口 纠错例1:

222 工程会司					生物化制1万吨/年	
東東	集字 東三 李斯 東××	207.15 207.15 207.15	×	××/医平面图	世界 東非教徒	\$8 8 #	
甲板	f××	2007.13	比例		郭隆	共建

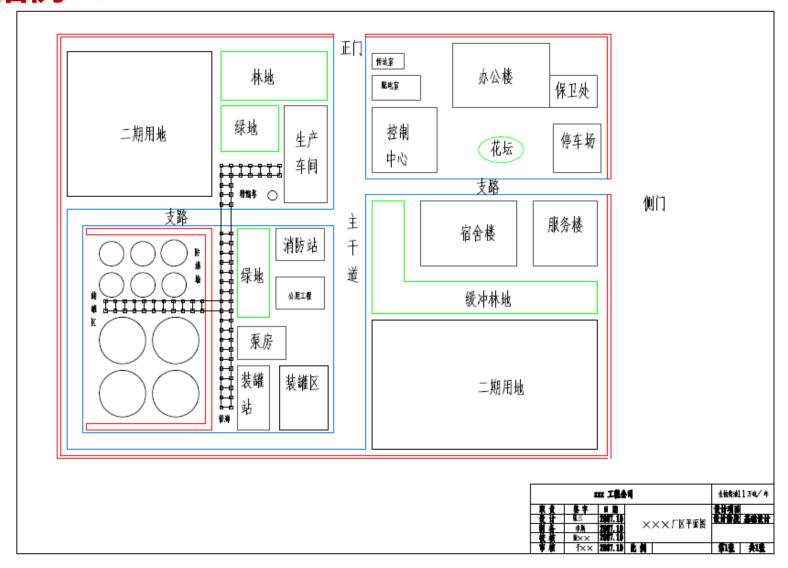
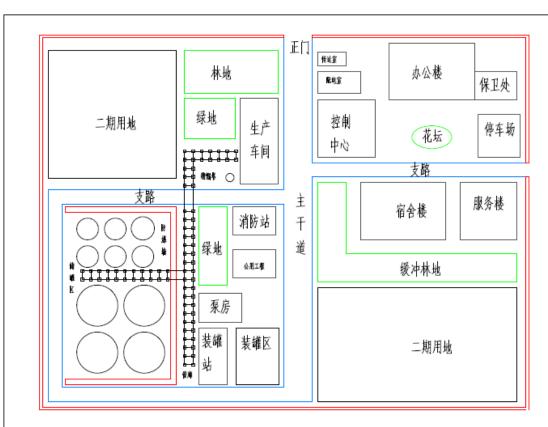
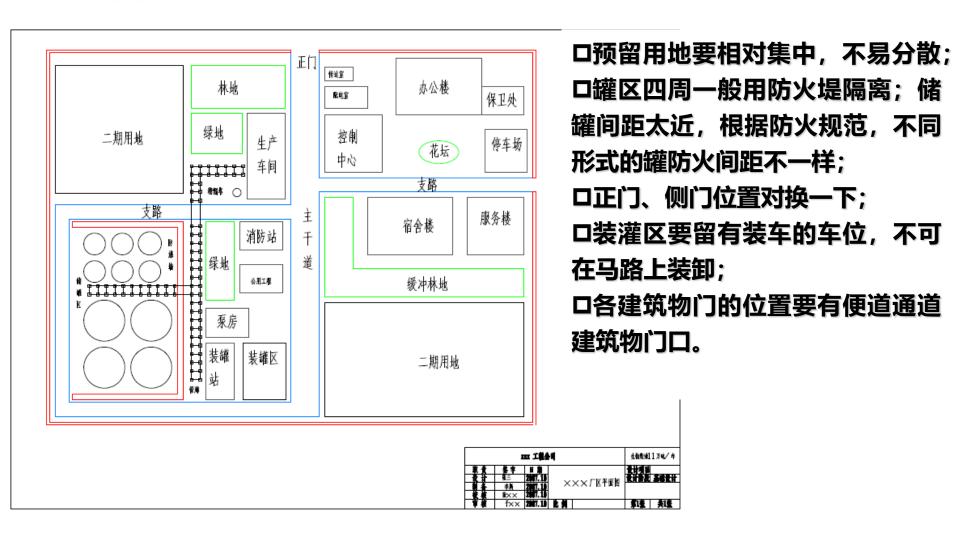
- 口缺指北和风向标;
- 口道路转弯处要有弯曲半径,道路 宽度要表示;
- 口每个区域地坪标高要注明,写明 ±xxx,相当于当地标高xxxxxx;
- 口工厂四周和建筑物四周全都要有 坐标定位:
- 口建筑物离道路边太近,要留有地 下管线和照明电缆等位置;
- 口建筑物单位太多,不经济合理, 功能相近的建筑物要合并;

口 纠错例2:

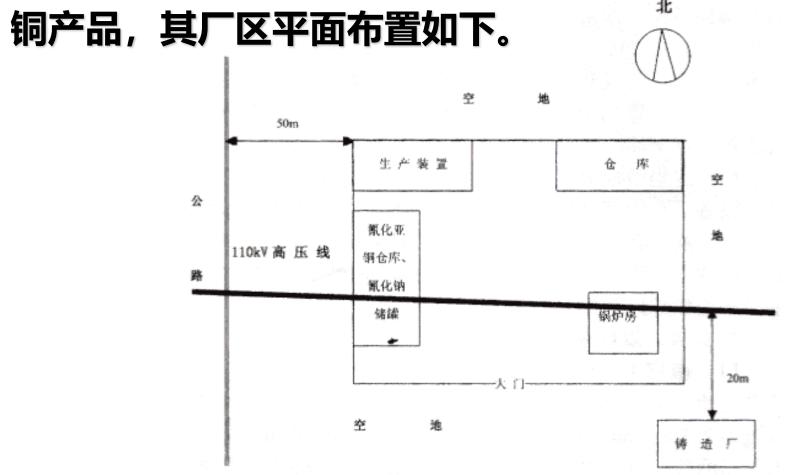
该化工厂以氯化亚铜和氰化钠为原料,生产氰化亚

- 《石油化工企业设计防火规范》(GB50160-92, 1999版)中,第3.1.6条规定:公路和地区架空电力线路,严禁穿越生产区。
- 《中华人民共和国电力法》第五十三条规定: "……依法划定的电力设施保护区内修建可能危及电力设施安全的建筑物、构筑物……"
- 110 kV高压线穿越该厂区的氰化亚铜仓库、氰化钠储罐和蒸发量4 t/h的蒸汽锅炉不合适。锅炉属于特种设备(压力容器),有可能发生爆炸危及周边设施安全,同时燃烧产生的SO₂等酸性气体,对高压线产生腐蚀,影响其寿命并危及其安全。建议锅炉房迁址或高压线路改为电缆埋地。
- 氰化钠为剧毒危险化学品,该厂氰化钠储罐的库房为砖瓦结构,比较简陋,容易使氰化钠受潮,不符合剧毒危化品"五双"管理制度的要求,建议氰化钠储存厂房迁址,并改建为混凝土结构。
